| 東海第二発電所 審査資料 |               |
| 資料番号         | CVRD-1-003 改2 |

# 東海第二発電所 圧縮減容装置の設置 審査会合における指摘事項の回答

2021年10月1日  
日本原子力発電株式会社

第27-2図 第6給水加熱器解体時の  
固体廃棄物作業建屋1階イメージ図

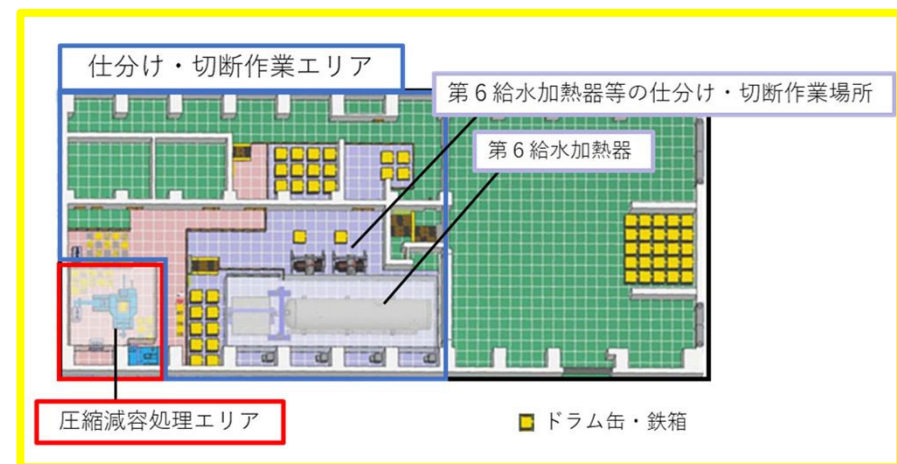
- 新規制基準適合性審査(本体施設)の申請書に記載された設計方針を踏まえ、圧縮減容装置の設置に伴う設置許可基準規則の要求事項に対する適合性及び既に許可を受けている設置許可申請書本文の記載内容の変更の要否について、整理して説明すること。

- 圧縮減容装置は、**固体廃棄物作業建屋の仕分け・切断作業エリア内に新たに設ける「圧縮減容処理エリア」に設置し**、圧縮減容装置を設置したとしても、**仕分け・切断作業エリアにおける仕分け・切断作業に必要な床面積を十分に確保でき**、既許可における不燃性雑固体廃棄物の処理能力に影響を与えない設計とする。(第27-1図)
- また、圧縮減容装置の配置は、仕分け・切断作業エリアで実施する第6給水加熱器等の仕分け・切断を問題なく行えるよう、作業エリア配分を考慮した設計とする。(第27-2図)

第27-3図 圧縮減容装置イメージ図

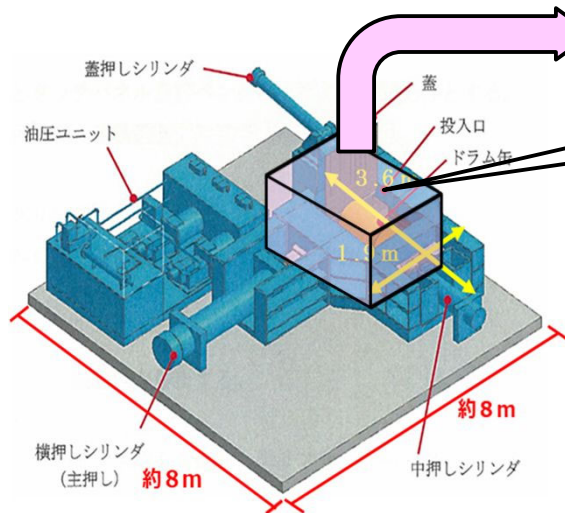
- 第993回審査会合における設置許可基準規則第27条第3項※1に適合するため設計方針の説明において、固体廃棄物作業建屋内の圧縮減容装置が設置される仕分け・切断作業エリアは負圧を維持することから、放射性廃棄物を処理する過程で放射性物質が飛散した場合においても、区画外に放射性物質が散逸し難いと考え、換気設備が設置された固体廃棄物作業建屋内に設置する設計としていた。
- しかし、区画内では圧縮処理の他、仕分け作業や切断作業を行うため、圧縮減容装置からの散逸を防止し、仕分け作業や切断作業に影響を与えない設計とすることがより適切であると判断した。このため、圧縮減容装置をフードで囲い、フード内の負圧を維持し、固体廃棄物作業建屋換気系により排気することにより、散逸し難い設計とする方針に変更することとした。

圧縮減容装置はフードで囲い、フード内を排気し負圧を維持することで、放射性廃棄物を処理する過程において放射性物質が散逸し難い設計とする。

- 申請当初は下表左欄のような適合方針としていたが、圧縮減容装置による散逸防止をより確実なものとするため、右欄のとおりフードで囲い、フード内を排気し負圧を維持することで散逸し難い設計とすることを適合方針とする。(第27-3図)

圧縮減容装置をフードで囲い、フード内を排気することで負圧を維持し、散逸し難い設計とする。

- ◆ 上記に示す基準適合のための設計方針に加え、以下のような設計・運用を行うことで更なる散逸防止を図ることとする。
  - ✓ 圧縮減容装置で取り扱う放射性廃棄物は、不燃性雑固体廃棄物のうち無機物(保温材等)、難燃物(ゴム、樹脂等)、ペール缶、薄物金属等とし、焼却灰等の粉粒物は対象に含まないものとする。
  - ✓ 圧縮処理の過程においては、三軸のシリンダにより圧縮対象廃棄物が閉じ込められた状態とすることにより、放射性物質が散逸し難い構造とする。
  - ✓ 対象廃棄物1本につき約1分の時間をかけて徐々に圧縮処理することとし、急激な体積変化による放射性物質の吹き出し等は起こり難い構造とする。
  - ✓ 圧縮減容を行う際には、固体廃棄物をドラム缶に収納し、パッキン付きの蓋を締め付けた状態で取り扱う。
